# ▶ **SAMRÅDSREDOGÖRELSE**

DETALJPLAN FÖR

## **KAKTUSEN OCH ODÉON M.FL.,**

2023-02-16

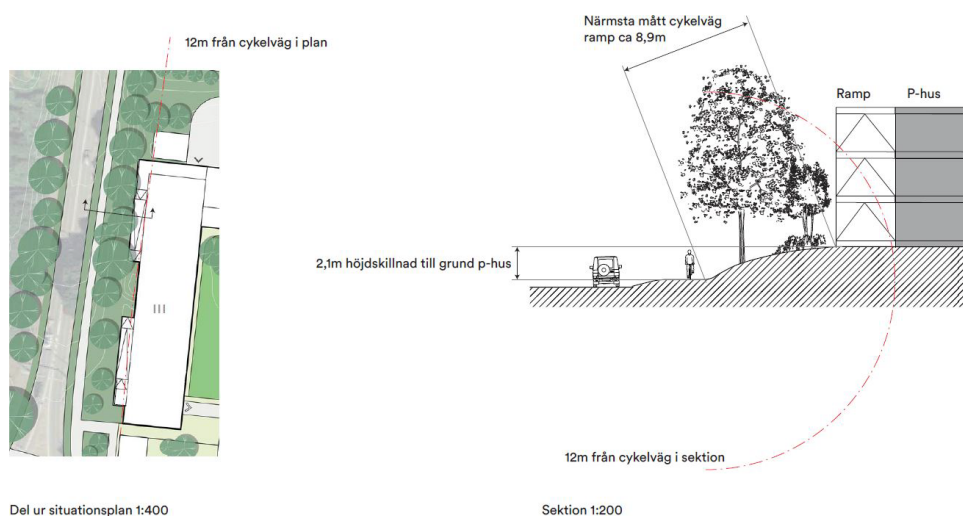
På ett avstånd på tre meter från cykelbanan får inga nya träd eller annan stambildande växtlighet planteras, detta bör framgå på plankartan.

*Parkeringshuset byggs mer än 12 meter från cykelvägens kant, men ramperna till parkeringshuset bedöms inkräkta på detta avstånd. Dialog angående ramperna har förts mellan kommunen och Trafikverket, och Trafikverket har godkänt att man kommer något närmare med ramperna. Se kommunicerad och godkänd illustration nedan.*

*Planbestämmelsen träd<sub>1</sub> i området öster om väg 111 har kompletterats med att ingen stambildande växtlighet får planteras inom 3 meter från cykelbanans kant.*

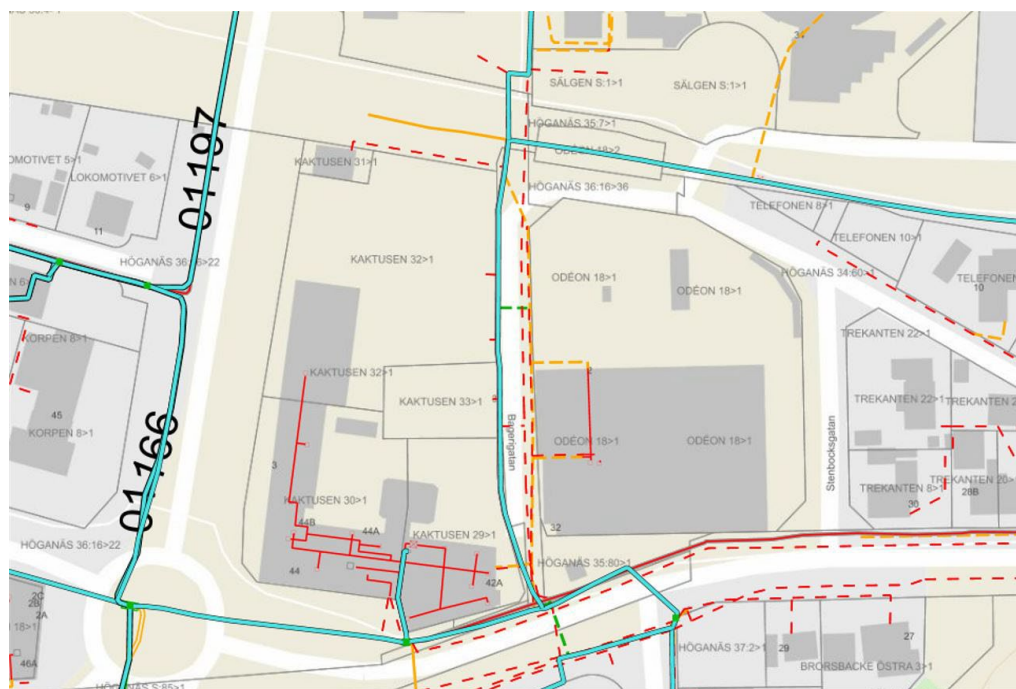
Under punkten Övriga ledningar står det att det finns många ledningar i Bagerigatan så att det inte går att plantera träd längs med denna. Tittar man då på sektionsritningen över samma gata så är där träd inritade. Vi förutsätter att det är texten som gäller och sektionsritningen är en skiss som visar hur trottoarer och gång och cykeltrafik kan se ut. Dvs att träd inte kommer att komma över våra ledningar och rör.

Vår befintliga nätstation i nordvästra delen av området behöver vara kvar i enlighet med planförslaget, likaså att det inriktade u-området blir så stort som det nu är i plankartan. Vi måste kunna komma till vår station dygnet runt samt ha utrymme att kunna byta ut våra

ställverk och transformatorer genom befintliga dörrar. Vidare så är kraven att det inte får finnas brännbara byggnadsdelar inom 5 meter från en nätstation.

***Kommentar:** Sektionerna är reviderade och har nu inga träd. Ledningssamordning avses genomföras i vidare projektering av allmän plats. Övriga synpunkter beaktas.*

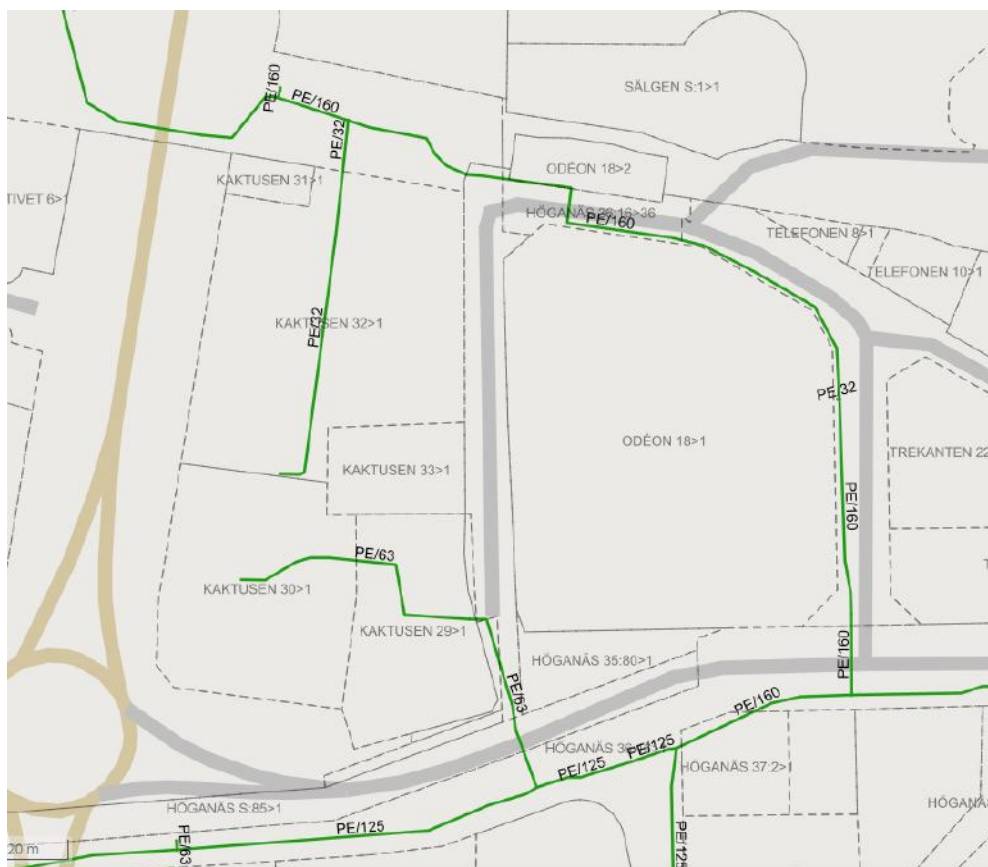
Inom planområdet innehar Nordion Energi flera distributionsledningar för natur- och biogas, se karta nedan.

Vi önskar att ledningarna omnämns i planbeskrivningen under avsnittet Teknisk försörjning.

Plantering av träd bör ej ske närmare en gasledning än 3 meter. För att minska risken för skador på träd i samband med eventuella framtida arbeten med distributionsledningen rekommenderas att träd i närheten förses med rotskydd.

Bilder på skuggor från planerad bebyggelse

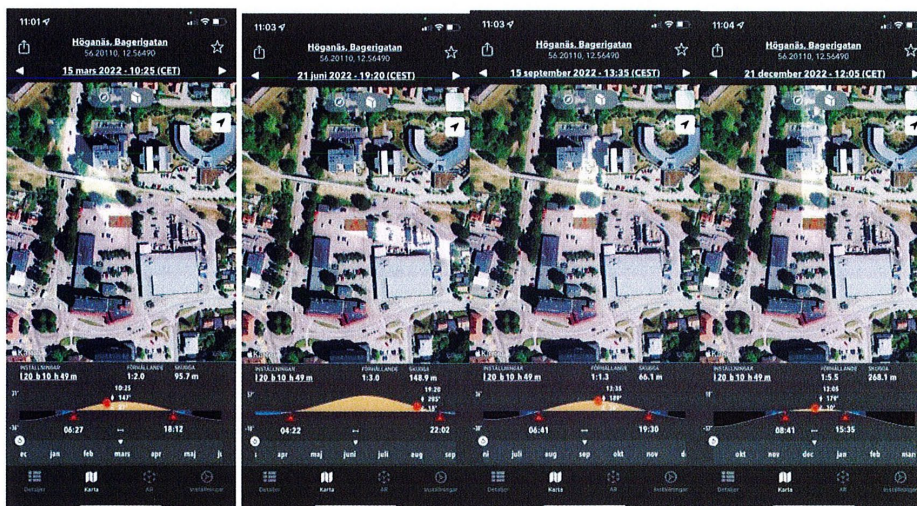
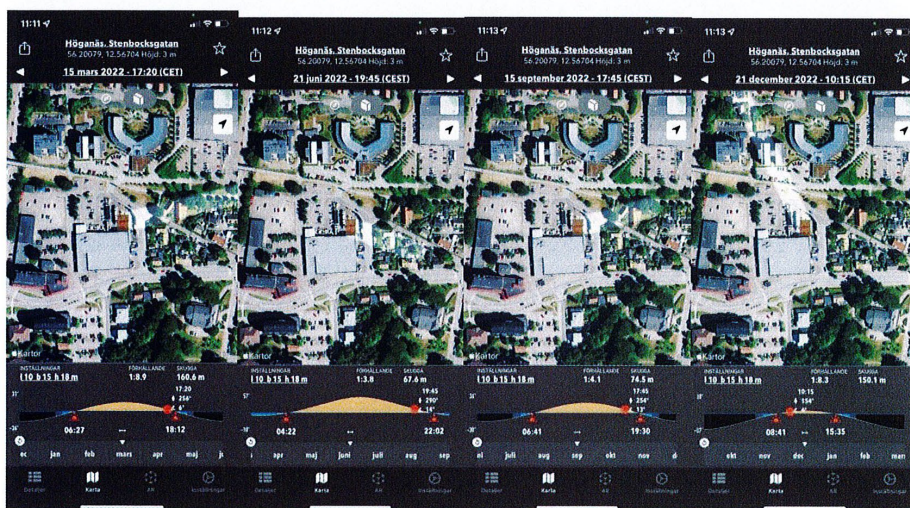
Vid samrådsmöte med kommunen presenterades endast ett fåtal bilder på skuggor som kan bli pga föreslagen bebyggelse utan att man hade något underlag eller studie att hänvisa till. Detta gäller även plandokumentet på kommunens hemsida. Med hjälp av appen "Suntracker AR" (Tillgänglig i bl.a. Appstore för Apple som visades för kommunens representanter vid samrådsmötet) har vi gjort ett antal studier\* på olika datum under året, på huskroppar motsvarande de i förslaget, och fått fram stora skillnader på av kommunen visade skuggor och de som appen givit oss. Vi anser därför att ytterligare kontroll och redovisning av denna påverkan måste göras och redovisas innan antagande av planen. detta då skillnaderna var väsentliga i sitt omfång.  
\* Se bifogade bilder.

Bilderna visar exempel på skuggor vid 4 datum:

15 mars, sommarsolståndet 21 juni, 15 september samt vintersolståndet 21 december 2022

Höjderna på byggnaderna utgår från 3m per våningsplan angivet i plankartan. Längd och bredd är skattade mått från skisser/plankarta

**Kommentar:** Den framtagna solstudien har setts över och den stämmer, men är reviderad med två nya alternativ. Ett nytt förslag (alternativ 2) med en lägre byggnadsdel om två våningar mot öster har tagits fram, vilket minskar skuggbildningen och även insynen mot villorna. I plankartan finns en bestämmelse om att takterrass ska finnas på parkeringshusets tak, mot väg 111, i anslutning till äldreboendet. Inga övriga takterrasser som är illustrerade har skall-krav i plankartan. En geoteknisk undersökning ska genomföras inför exploatering för att utreda om pålning kan vara aktuell. Om pålning skulle behövas så får nödvändiga undersökningar av kringliggande fastigheter
